Informe Consolidado de Solicitud de Aclaraciones, Rectificaciones y/o Ampliaciones Complementario a la Declaración de Impacto Ambiental del Proyecto "Nuevo Centro de Distribución la Rambla"

Nombre del Titular : Embotelladora Andina S.A.
Nombre del Representante Legal : Pía Constanza Fertilio Olmos
Dirección : Américo Vespucio 1591

El presente Informe Consolidado de Solicitud de Aclaraciones, Rectificaciones o Ampliaciones a la Declaración de Impacto Ambiental del proyecto "Nuevo Centro de Distribución la Rambla", contiene las observaciones generadas en virtud de la revisión de la Adenda.

Ilustración N°1: Figura AD-6 Rutas de Transporte en la Fase de Construcción, Adenda.

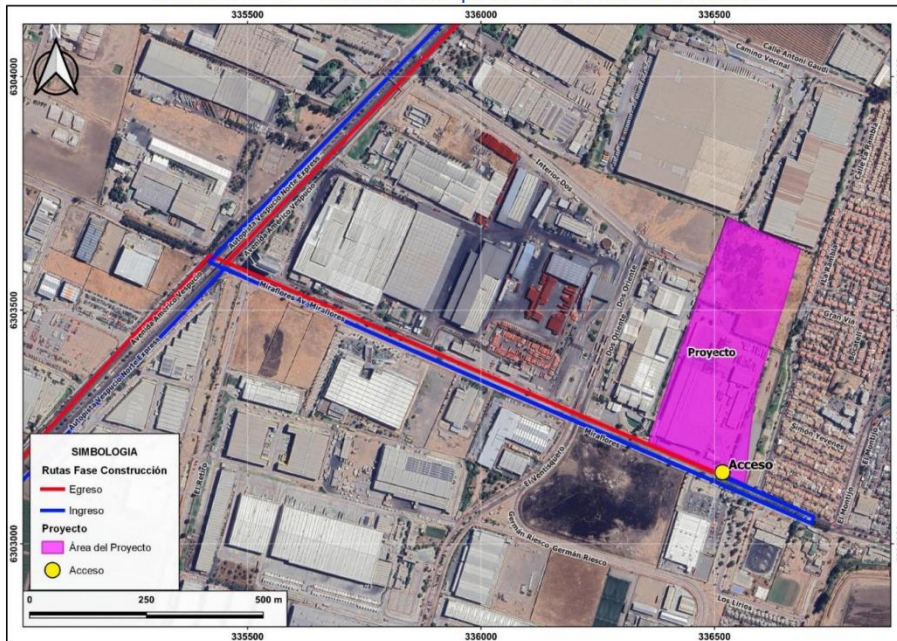
4.11. De acuerdo con la respuesta N°43 de la Adenda y según las rutas de transporte, se solicita una modelación en AutoTurn de los camiones que serán utilizados en las fases de construcción y operación para el retorno en la Calle Miraflores (Ilustración 1 y 2). Esta modelación debe demostrar que las maniobras de los camiones son viables y seguras en las condiciones reales de la vía.

Ilustración 3: KMZ ingresado en el apéndice 2_KMZ Anexo_AD-44 de la Adenda.

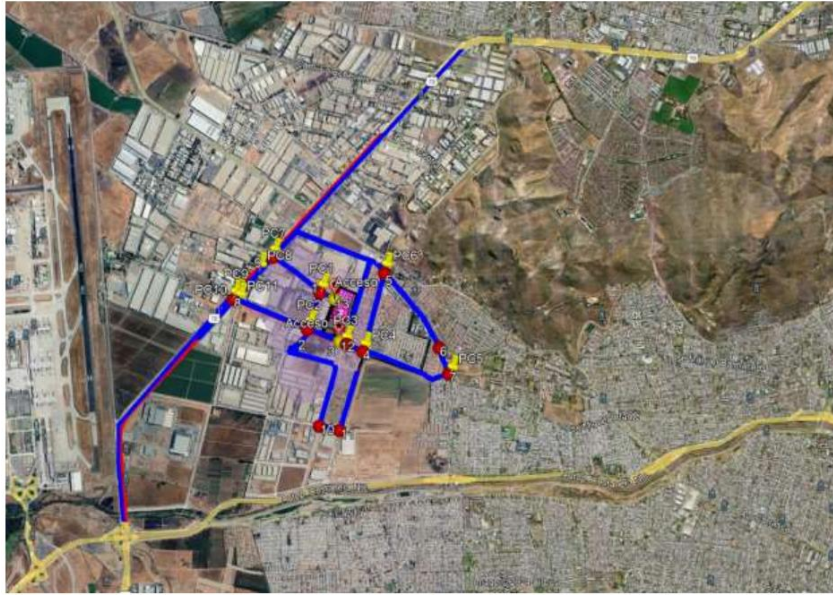
- 4.13. La respuesta 44.9 de la Adenda no responde satisfactoriamente, ya que la ruta desde y hacia la faena no está completamente detallada en el archivo KMZ, que solo incluye lo mostrado en la ilustración 3. Se solicita corregir y detallar las rutas específicas desde el vertedero, abastecimiento, manejo de escombros, y otras actividades relacionadas, para proporcionar una visión completa y precisa de los movimientos de camiones asociados al proyecto.
